**Keramische grillhouder in compacte magnetrons
vanaf productiedatum KW 15/2008****BETROKKEN MODELLEN**

EMWK 1050.0 - EMWG 1050.0 - MWGC 610.1

NIEUWE HOUDER

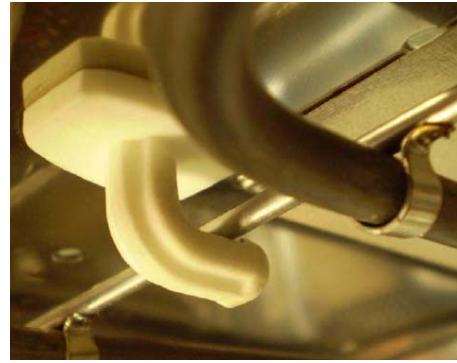
Nieuw systeem met de volgende verbeteringen:

- Makkelijker te vervangen (apparaat hoeft niet meer gedemonteerd te worden).
- Slechts één onderdeel wordt niet meer benodigd (metalen schijf voor het bevestigen van de oude keramische houder).
- Eenvoudigere reiniging van de keramische houder (kan eruit genomen worden om schoon te maken).

blijft na een kwartslag vanzelf in de opening zitten.

Nieuwe keramische houder net voor hetinzetten in een speciale opening

Nieuwe keramische houder na het inzetten in een speciale opening en 90° gedraaid

De nieuwe grillhouder kan niet worden ingezet in de modellen die voor KW 15/2008 werden geproduceerd.
